Advisering inzake
verbouwing huis-
vesting van Sociale
Dienst Amsterdam
Rayonkantoor
Slotervaart/
Overtoomse Veld

Lokatie:
Delflandplein 9A,
Amsterdam

Amsterdam, 12 juni 1995
Van Dijk, Van Soomeren en Partners
H. Stienstra
T. Woldendorp

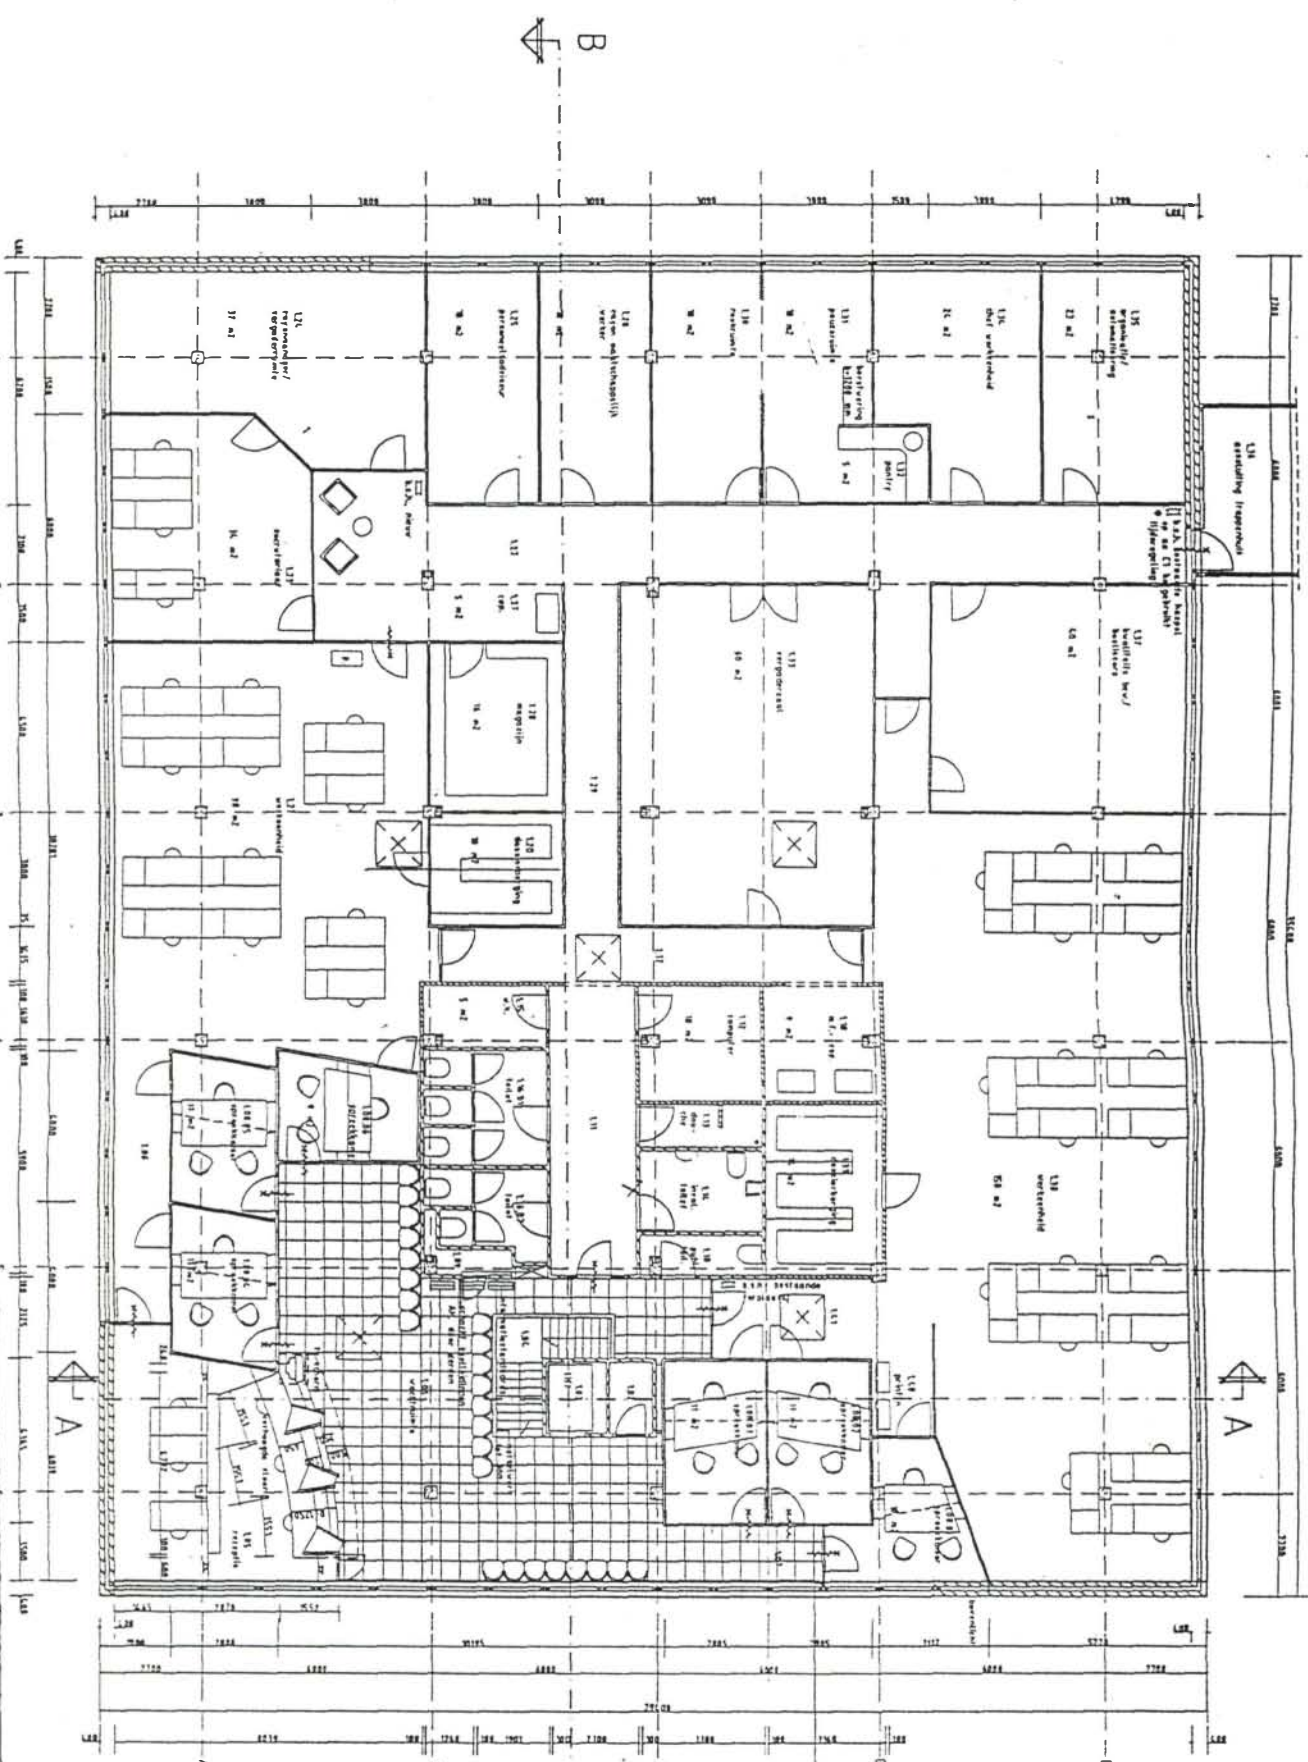
Na bestudering van de tekeningen ter plekke en projectie van de verbouwingsplannen in het casco valt het volgende beeld te schetsen (zie ook plattegrond).

- Het plan voorziet in een gescheiden entree voor publiek en personeel. Dit is een grote verbetering ten aanzien van de huidige situatie.
- De overkapping (het balkonnetje waar in de huidige situatie wel eens een sigaretje gerookt wordt) waaronder geslapen wordt verdwijnt en de cliënt komt vanaf buiten gelijk in de lift; hier kan maar één keuze gemaakt kan worden, hetgeen de helderheid ten goede komt. De bestaande trap die in de nieuwe situatie voor het publiek toegankelijk gemaakt wordt, komt in de centrale wachtruimte uit, alwaar gelijk contact met de balie optreedt.

- De balie voorziet in een drietal behandel desks op een verhoogd gesitueerde werkvloer. Er is veel ruimte en licht, maar het is jammer dat de wachtruimte niet op het winkelplein zelf uitkijkt. Dit is door de bijbouw van winkels aan de pleinzijde helaas fysiek onmogelijk geworden. De wachtruimte kijkt in de nieuwe situatie uit op een straat met veel (verkeers)groen en de achterzijde van de winkels. De ruimte heeft direct contact met een zestal spreekkamers, die voorzien zijn van twee deuren. Achter de (vlucht)deuren voor het personeel zijn smalle gangen die in directe verbinding staan met werkeenheden, waardoor de spreekkamers los van de ramen komen te liggen en direct licht niet anders dan via ramen op grotere hoogte kan binnendringen.

Met het verwijderen van de beglazing van de publieksingang en daarmee het opener maken van het trappenhuis zal de veiligheid ten aanzien van kinderen een punt van aandacht moeten zijn. De trappartij grenst aan de wachtruimte en eventueel meegebrachte kinderen kunnen - daar er geen andere uitwijkmogelijkheid is - hier gaan zwerven. Er moet goed gekeken worden naar de aansprakelijkheid en in ieder geval zal er aandacht aan het tussenplaatsen van bijvoorbeeld laag slagvast glas besteed moeten worden.

Daar de entree op maaiveld door derden uitgewerkt wordt verdient het aanbeveling één en ander goed op elkaar af te stemmen. Vooralsnog is de entree voorzien van gewoon glas, terwijl slagvast glas hier zeer wenselijk is.

Aandacht zal er bij verdere detaillering moeten zijn voor de beveiliging van de deur. Omdat deze deur dient als nooduitgang sluit zij aan op een buitentrap.

Derhalve is er minimaal een mechanisch elektrisch codeslot nodig; in die zin zou het goed zijn nu reeds enige loze leidingen op te nemen, zodat op die plek in de toekomst eenvoudig een camera danwel een elektronische kaartlezer kan worden aangesloten.

De kamers hebben over het algemeen een redelijk formaat en voorzien in een vluchtdeur naar de belendende werkeenheden. Wel frustreert de taps-toelopende vorm van de kamers 04, 05, 06 de mogelijkheid tot opbergen. Bovendien kan hierdoor een andere medewerker, die materiaal heeft laten liggen, niet 'even snel' achter een ingesprek zijnde collega langs.

De trapeziumvorm van de kamers zit de werkbaarheid in de weg. Voorts zal de perspectivische vertekening eerder onrust dan rust teweeg brengen. De deuren in het cliëntdeel zouden naar buiten open moeten gaan; dit om de ruimte niet kleiner te laten lijken en geen extra hindernis op te werpen voor een agressieve klant, die weg wil lopen.

Spreekkamer 1.08.02 is erg minimaal bemeten. Hier komen op een klein oppervlak drie deuren van spreekkamers uit. De loze voorruimte in de spreekkamer benadrukt de krapte. Ook de situering van de vluchtdeur is uiterst ongelukkig. Bij plotselinge vlucht vormen de beide printers en mogelijke bedienende werknemers een punt van obstructie. We adviseren een meer gelijkvormige ruimte zonder nis waarbij de printers elders gesitueerd worden. De ARBO wetgeving die hier het uitkomen van een deur van een inpandige ruimte in een corridor voorschrijft zit hier de veiligheid in de weg. Tevens wordt dit dé lokaties voor ongewenste intimiteiten.

Met name bij de spreekkamers 1.08.04 en 1.08.05 is het gebruik van gewoon matglas dat niet slagvast is af te raden; dit is in overleg met de architect reeds meegenomen. Ook is er met de architect al van gedachten gewisseld over de verlichtingskeuze: een te zware constructie boven de tafel kan bij een ogenschijnlijk vriendelijke begroeting/afscheid gaan werken als wapen wanneer een werknemer er met enige kracht tegenaan getrokken wordt.
